HENVENDELSER MODTAGET I HØRINGSPERIODEN

SUPPLERENDE HØRING AF FORSLAG TIL LOKALPLAN JORISVEJ II

Høringssvar vedrørende: Jorisvej II - supplerende høring

Supplerende høring af forslag til lokalplan Jorisvej II med udbygningsaftale

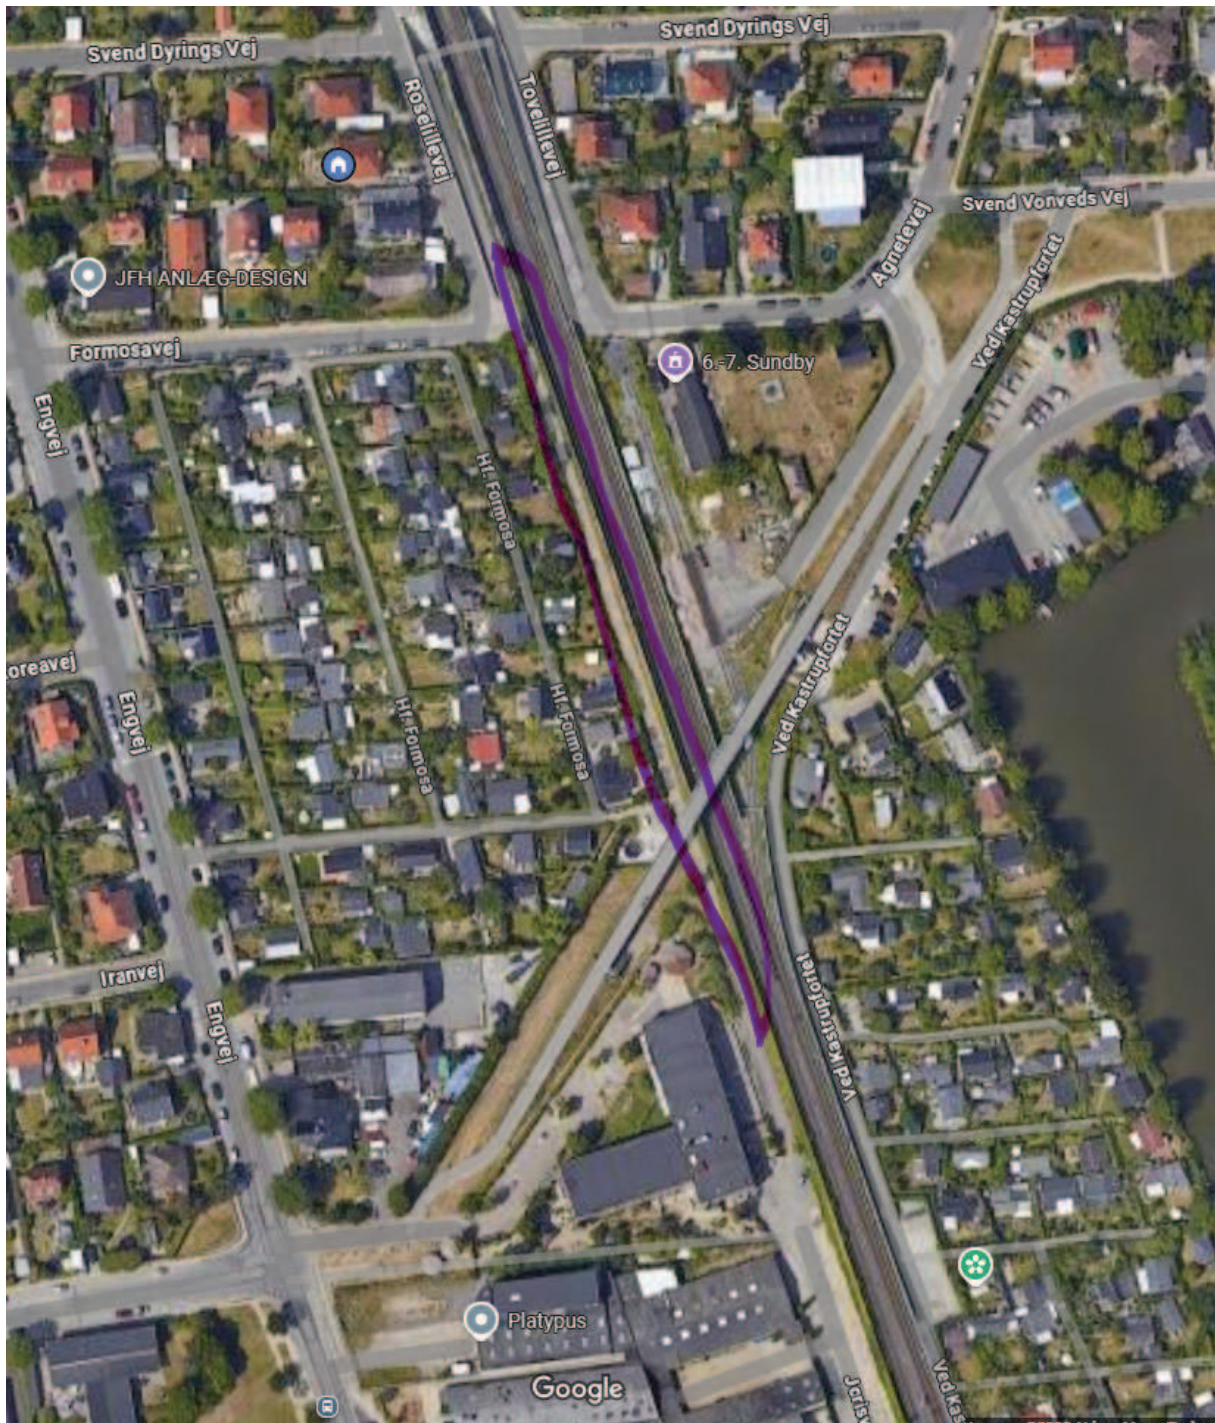
Jeg har også tidligere i en trafikundersøgelse udtrykt ønske om at få lavet en rigtig asfalteret sti med lys. Når det er mørkt, er det utrygt for mange at gå på den sti for at komme ned til Femøren Station og Netto fra Roselillevej, og omkringliggende veje som Formosavej og Svend Dyrings Vej. Der er ret mørkt!

Derudover kan det være en forhindring at gå der når det regner meget pga. store vandpytter og mudder - og hundelorte, da mange bruger stien til at lufte hund. Og når der falder sne og ligger is om vinteren er det decideret farligt både at gå og cykle der.

Stien bugter sig istedet for at gå i lige linje, hvilket gør den endnu mere ujævn end den er i forvejen med huller og kanter.

Jeg havde håbet at det blev en del af den nye byudviklingsplan for Jorisvej og Engvej, men kan se på de nuværende plantegninger at det ikke er tilfældet.

Jeg kan forstå på svar fra Teknik og Miljøforvaltningen, at stien er offentlig og en del af PLUSnet og grøn cykelrute, men ikke planlagt som asfalteret sti. Måske dette kunne ændres? At asfaltere stien kan vel ikke være en ret stor udgift sammenholdt med de store anlægsplaner, der er for området, som i øvrigt glædeligt.
